既存住宅の改修等部位の表示について

前回いただいたご意見と対応等

案1 主項目をアイコン、副次的項目をチェックボックスとした案

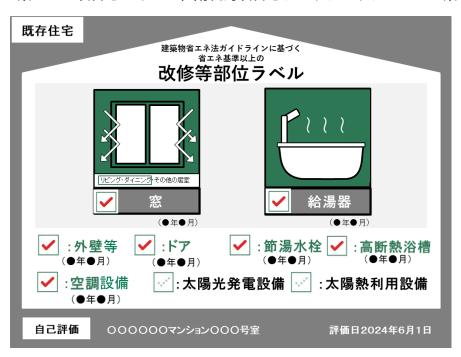
- <u>全体の形状は告示ラベルと共通点を持たせつつ、部分的な情報であることが理解しやすい</u> よう、色調で差別化する(モノトーンを基調としつつ、改修部位のみをカラー表示する)
- <u>各部位のアイコンを用い、視覚的に把握しやすいデザインとする。</u>
- 新築ラベルとのバランスを考慮したデザインとする

告示ラベルとの比較(案1)

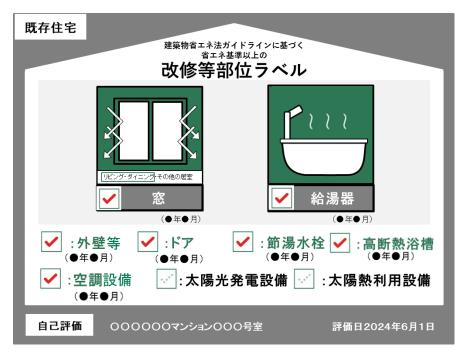
案1 副次的項目をチェックボックスとした案

告示ラベルとの比較(案2)

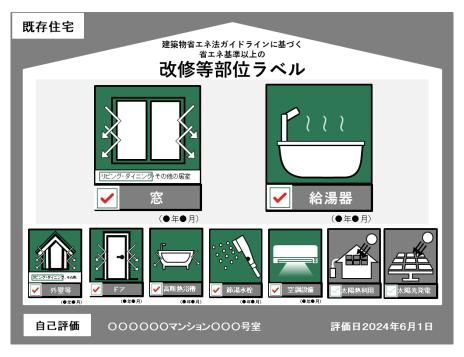
案2 副次的項目もアイコンとした案

各部位の性能の表現について

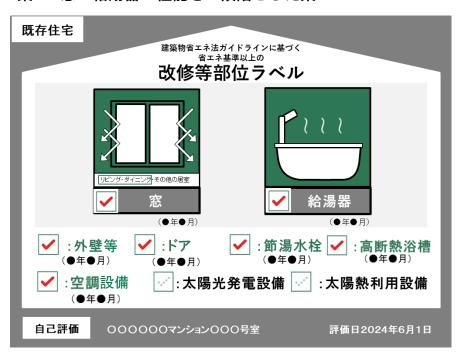
ラベルにおける各部位の性能の表現について、ご意見をいただきたい。

案A 分かりやすさ・シンプルさを重視し、一段階で表示する案。

案B 窓・給湯器について、省エネ性能より高い水準の製品への改修支援が行われている こと等を踏まえ、二段階(省エネ基準レベル・誘導基準レベルを想定)で表示する案。
